## 改善箇所説明図

エアバッグ・コントロールユニット

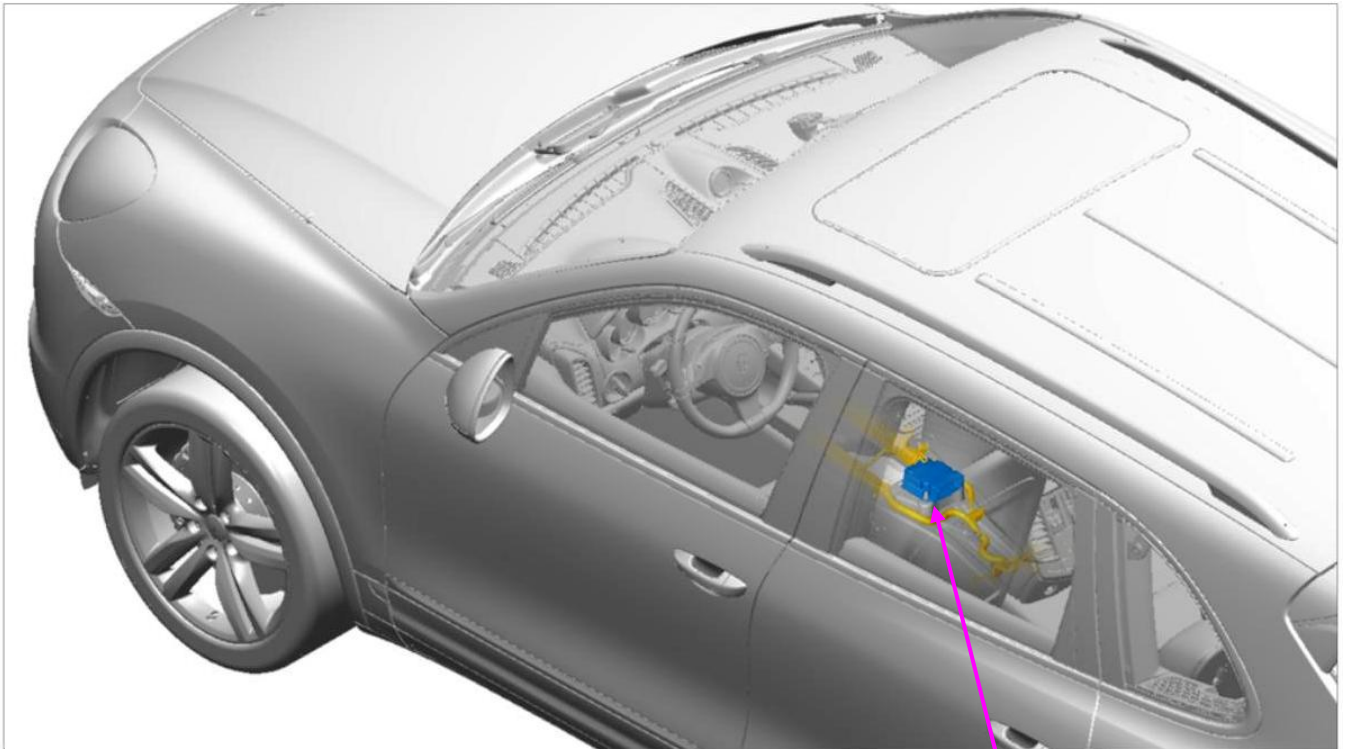
### 不具合発生箇所

エアバッグ・コントロールユニットのプログラムが不適切なため、車両挙動を高度な操舵技術で制御しないと横転してしまうような運転状況において、車両が横転していないにもかかわらず、カーテンエアバッグおよびシートベルトテンショナが作動するおそれがある。

#### 改善の内容：

全車両、エアバッグ・コントロールユニットのプログラムを書き直す。
